## DODATEK Č. 1 KE SMLOUVĚ O DÍLO

„Revitalizace areálu sv. Bartoloměje v Kolíně“

**ZMĚNOVÝ LIST Č.:** **HA-009**
**Název stavby:** Revitalizace areálu sv. Bartoloměje v Kolíně

**Název ZL:** Změny v provedení okenic T5, T6 a T7

Okenice T8 – západní strana.

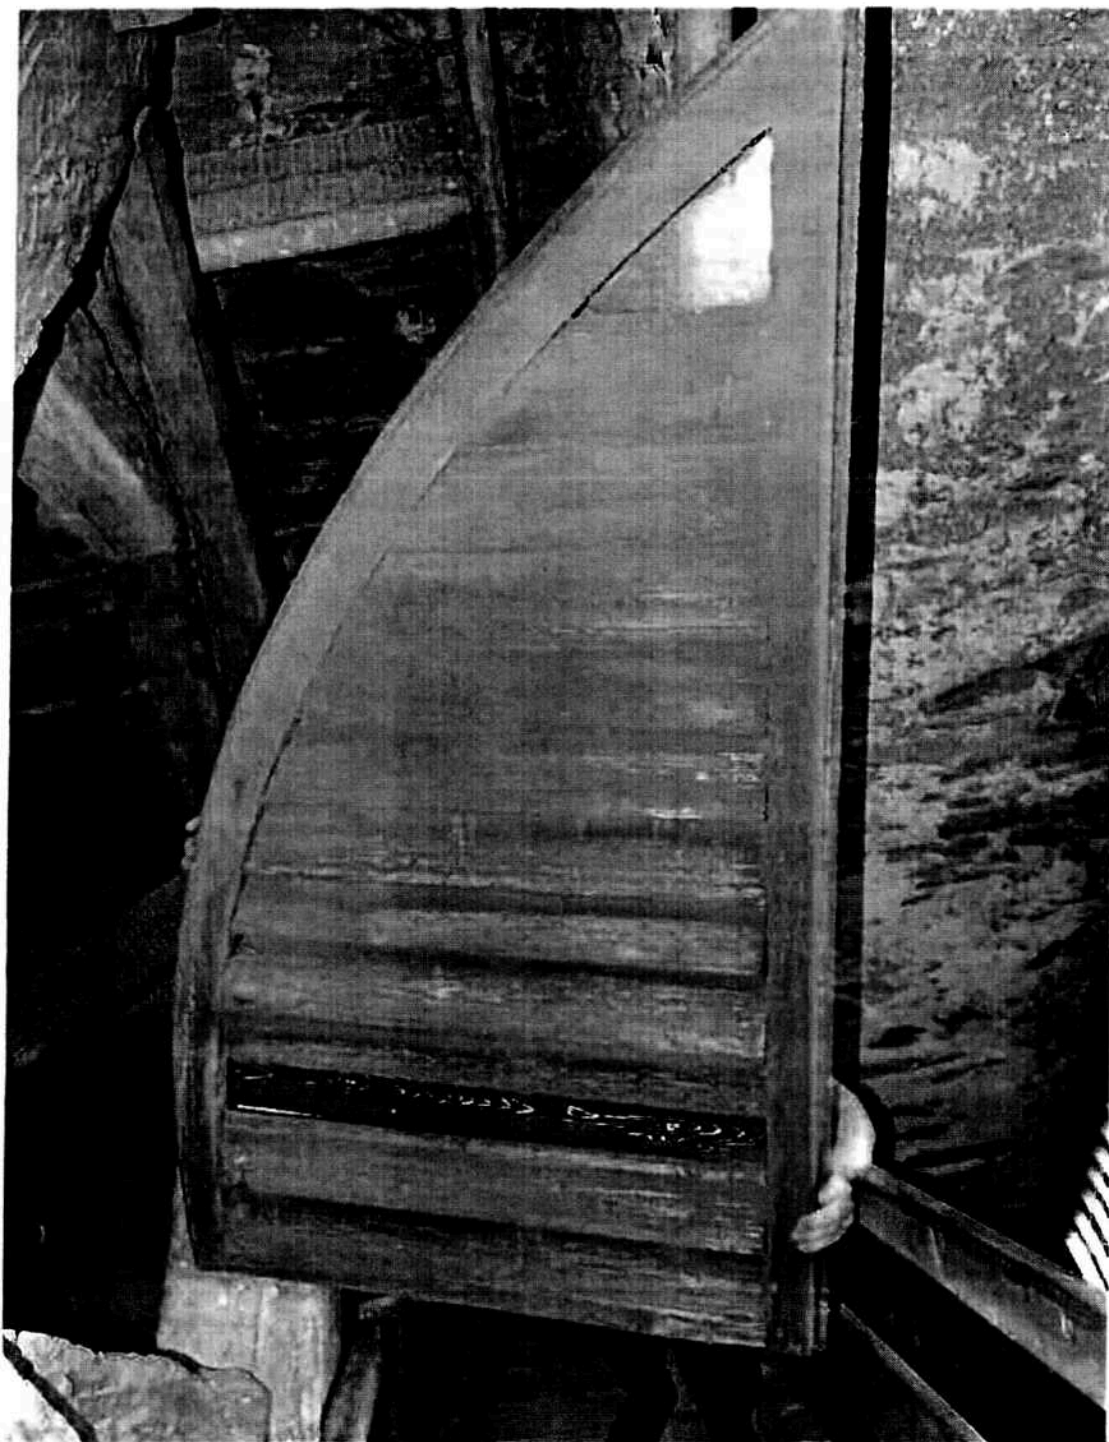
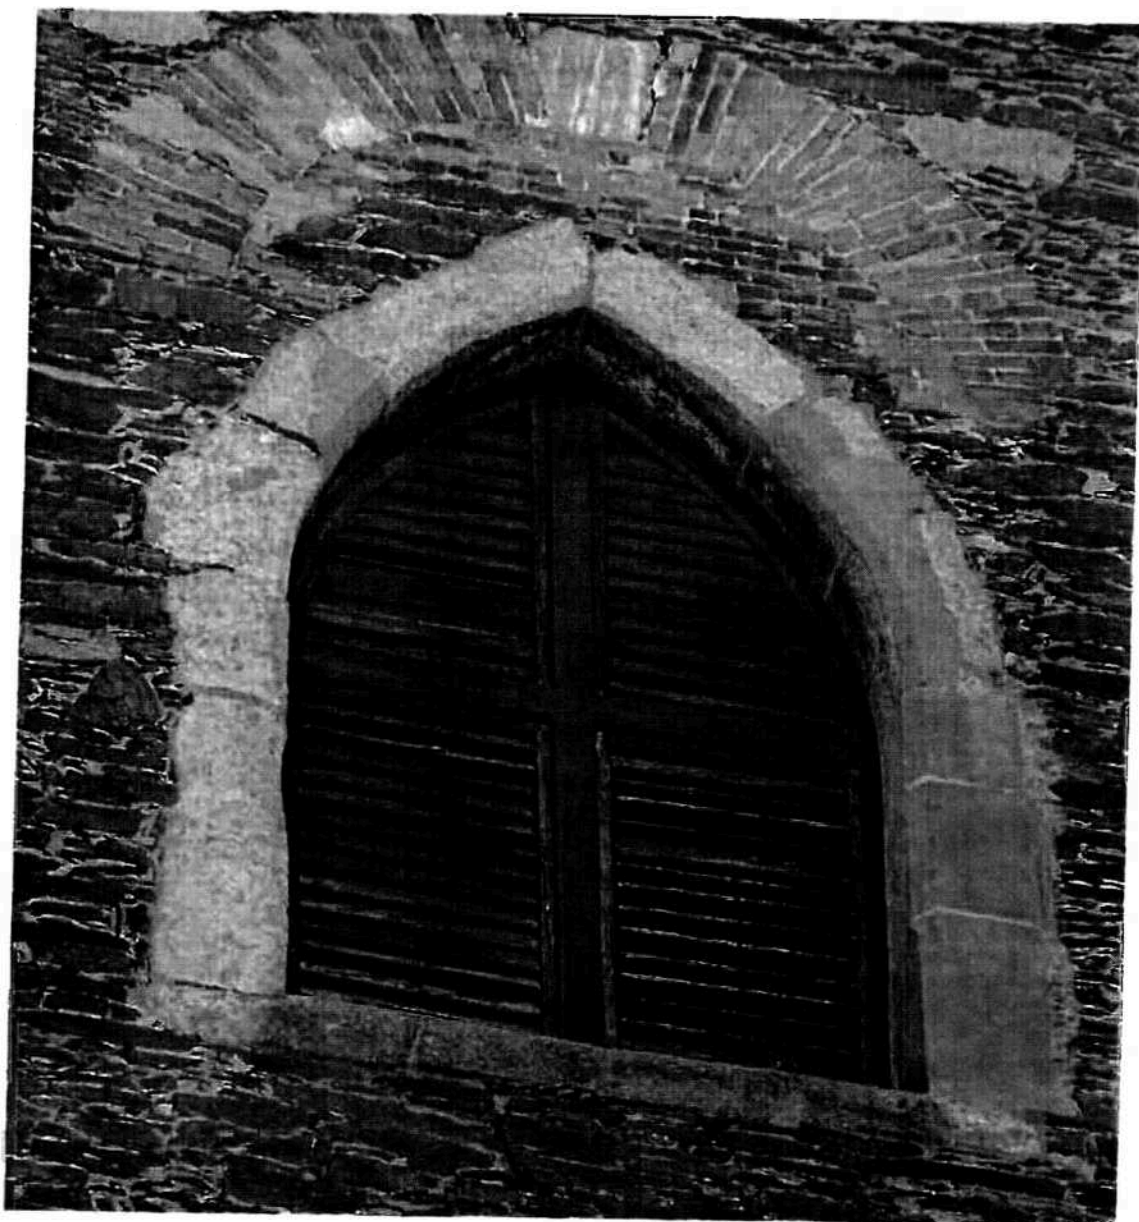
Poškození okenice na severní straně je podobné jako u předešlých dvou. Části křídel by však bylo možné zachovat a použít pro doplnění okenice na západní straně, která má relativně dobrý rám a poškozená křídla a lamely.

Na okenici T 7 a T 8 jsou osazena opět novodobá madla, která je nutné nahradit novými kovářskými výrobky.

Z výše uvedených důvodů navrhuji vyrobiť novou okenici s rámcem na severní stranu (T7), a použitelnými částmi doplnit křídla a lamely na okenici T 8, kde bude kompletně zachovaný rám v kamenném ostění. U této okenice budou též zachovány dřevěné čepy lamel.

Rám okenice T 8 bude opraven a využit. Poškozené části křídel budou doplněny prvky z okenice T7.
